改善箇所説明図

基準不適合発生箇所

ステー固定ネジ部

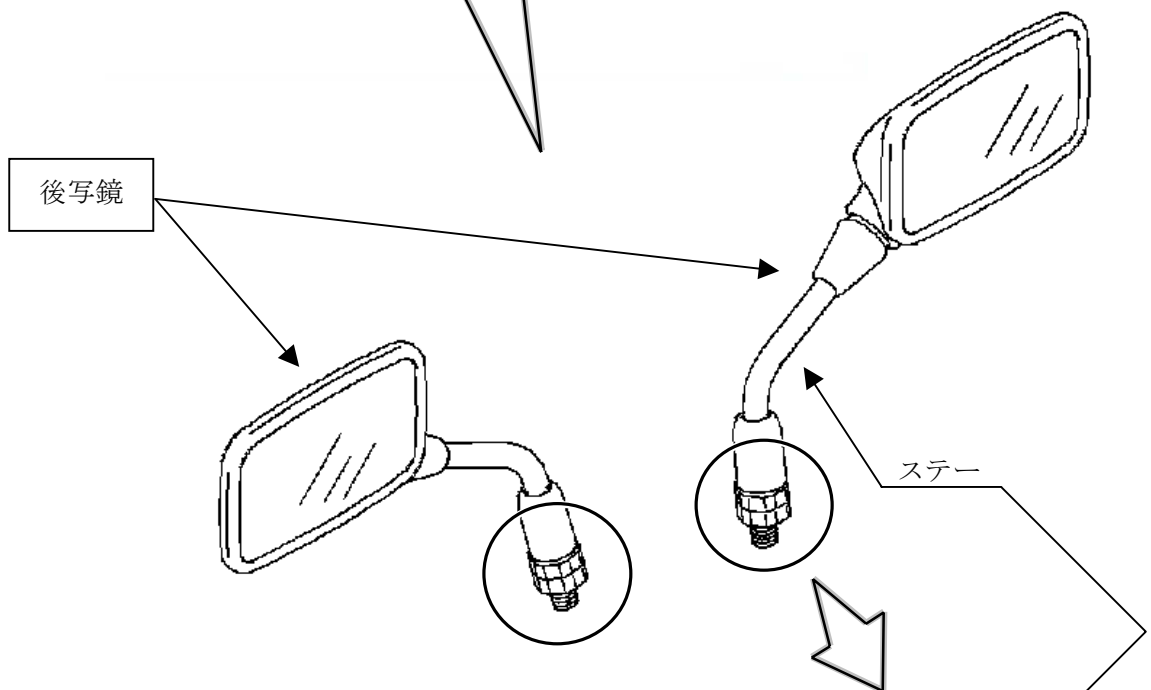
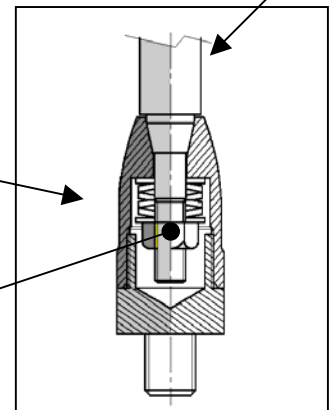
左右の後写鏡ステー内部の固定用ナット部へのロック剤塗布が不適切なものがあため、走行中の振動等により固定ナットが緩み、後方の交通状況を確認できなくなるおそれがある。

全車両、当該固定ナットを点検し、緩みのあるものは後写鏡を良品に交換する。

識別：後写鏡の取付部に識別ペイントを追加する。
